PARECER TÉCNICO DE DEFERIMENTO DOS INSTRUMENTOS DE CONTROLE AMBIENTAL

INEA/INEA/SERVHIDPT/2967/2023

SEI-070007/000531/2022

Execução de obras de canalização em seção fechada do rio Arrozal entre as coordenadas de referência 22°55'42.63"S / 43°3'46.41"O (início) e 22°55'46.01"S / 43°3'49.38"O (fim), e de seu afluente sem denominação oficial entre as coordenadas de referência 22°55'42.11"S / 43°3'47.39"O (início) e 22°55'43.64"S/43°3'47.22"O (fim).

Figura 2 – Planta baixa da canalização (57185291).

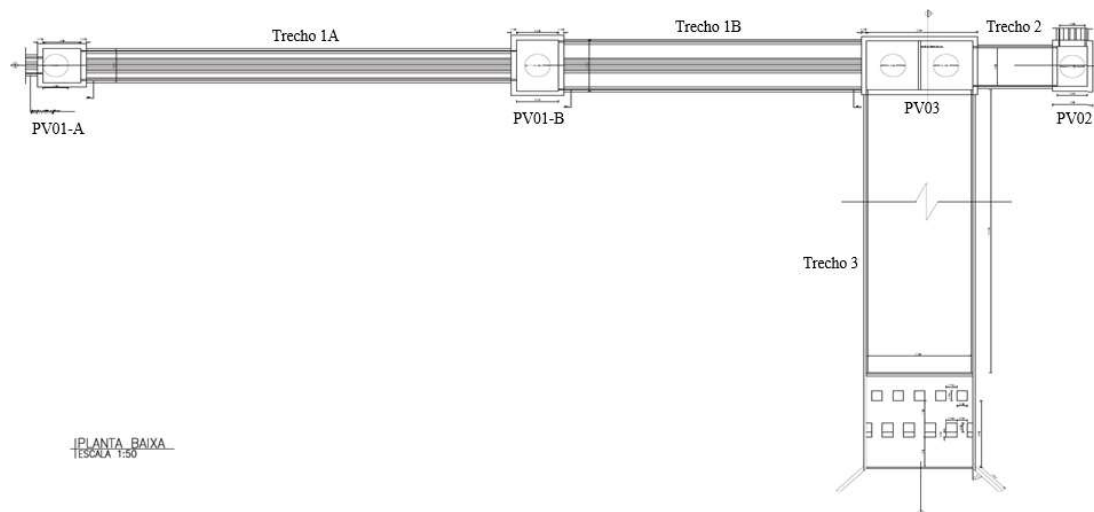
Adicionalmente, o documento apresentado pela parte requerente não traz elementos suficientes que garantam que as estruturas projetadas a jusante da canalização para dissipação de energia, não vão ocasionar remanso no trecho 3. Desta forma, o requerente ficará condicionado a garantir que os blocos que compõe o redutor de velocidade não causem remanso no trecho a montante da canalização.

- 7- Garantir que as estruturas de dissipação de energia não causem remanso no trecho da canalização a montante destas.
- 8- Evitar o carreamento de sedimentos para o(s) corpo(s) hídrico(s).

Figura 3 – Cortes esquemáticos do Poço de Visita 01-A (57185291).

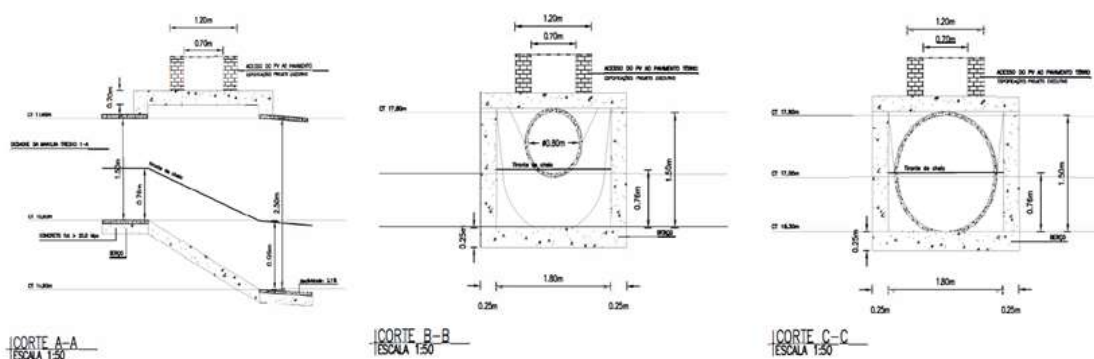
Ressalta-se que não foi apresentada a verificação hidráulica dos poços de visita, somente sendo assinalados os níveis d'água para os mesmos em planta, dessa forma a parte requerente ficará condicionada a respeitar a relação de enchimento Y/H de 0,90 no interior dos mesmos.

- 5- Respeitar a relação de enchimento Y/H de, no máximo, 0,90 no interior dos poços de visita (PV).
- 6- Garantir que a velocidade de saída da canalização seja compatível com o trecho em seção natural a jusante, não superior a 1,8 m/s.
